Avis
sur le projet de centrale solaire au sol sur les communes de
Nyer et Souanyas (Pyrénées-Orientales)

N°Saisine : 2024-013957

Avis émis le 20 décembre 2024

Figure 2 : Plan de masse final de la centrale photovoltaïque (source TotalEnergies)

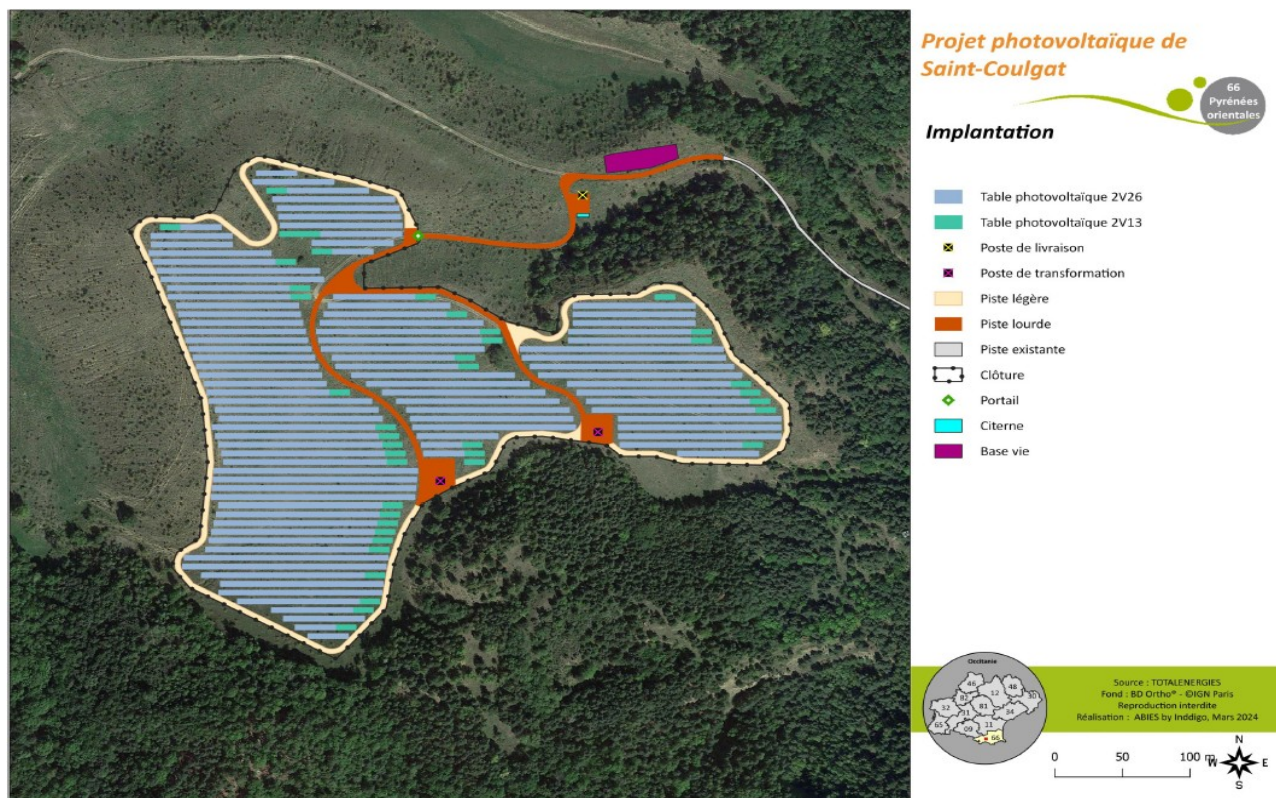
Au-delà du choix de l'emplacement, la hauteur minimale proposée (0,8 m) engendre l'artificialisation des sols sous les panneaux photovoltaïques (cf. décret n° 2023-1096 du 27 novembre 2023 relatif à l'évaluation et au suivi de l'artificialisation des sols), ce qui est défavorable au maintien de la biodiversité. Cette consommation d'espaces naturels, agricoles et forestiers a vocation à être déclarée comme surface artificialisée dans tous les documents de planification (PLU, Scot...etc.). Afin de favoriser la reprise végétale, il est préconisé de relever la hauteur minimale des panneaux et de mettre en place d'une campagne de plantations d'herbacées après la fin des travaux pour accélérer l'attractivité de la zone pour la faune.

- le relèvement de la hauteur minimale des panneaux, afin de favoriser la reprise de la végétation,
- et de prévoir, après la fin des travaux, d'accompagner la reprise végétale par une campagne de semis d'herbacées afin d'accélérer la reconstitution d'habitats naturels attractifs pour la faune ;

Figure 3 : Ouvrages hydrauliques existants (source : BRGM)

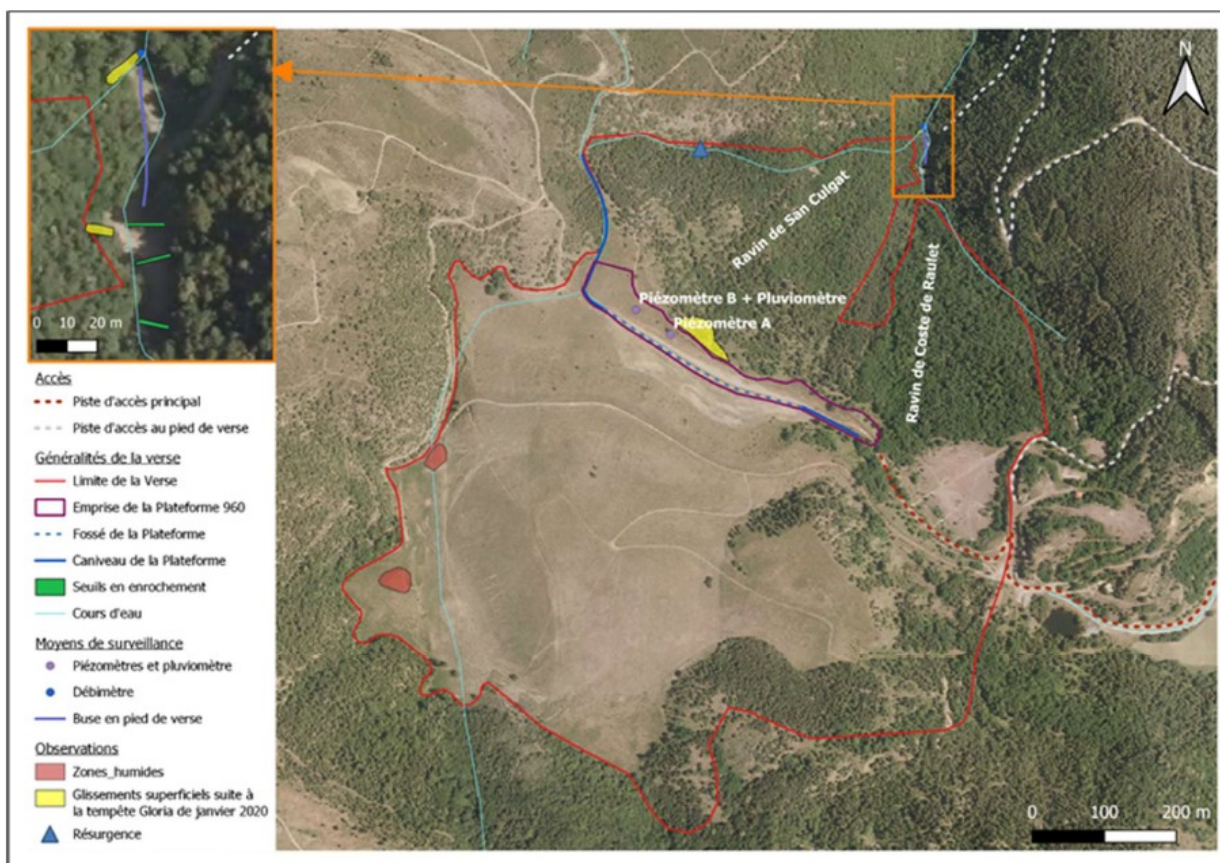
Par ailleurs, la MRAe signale la présence de dispositifs de gestion des écoulements des eaux sur cette plateforme, dont une membrane étanche relevant de l'installation hydraulique de sécurité (IHS) gérée depuis 2018 par le BRGM³/DPSM⁴ (arrêté ministériel du 15 février 2024) pour prévenir les glissements de terrain.

Cette plateforme de 400 m de long et de 20 à 50 m de large est susceptible de devenir instable à l'échelle de la période d'exploitation prévue, avec un risque accru de réactivation de glissements sur sa bordure aval, en raison de renards hydrauliques et de matériaux meubles non compactés (cf. figure n°3).

- une aggravation des risques de glissement liée à la gestion des eaux (retours d'expérience sur d'autres sites) ;
- des difficultés de surveillance du site pour le BRGM/DPSM ;
- un endommagement des ouvrages présents sur la plateforme (piézomètres, fossé étanche).

Avant toute implantation, il est donc impératif que la société TOTAL Énergies réalise des études sur la gestion hydraulique, l'ancrage des panneaux et l'accès, et en intègre les résultats à l'étude d'impact.
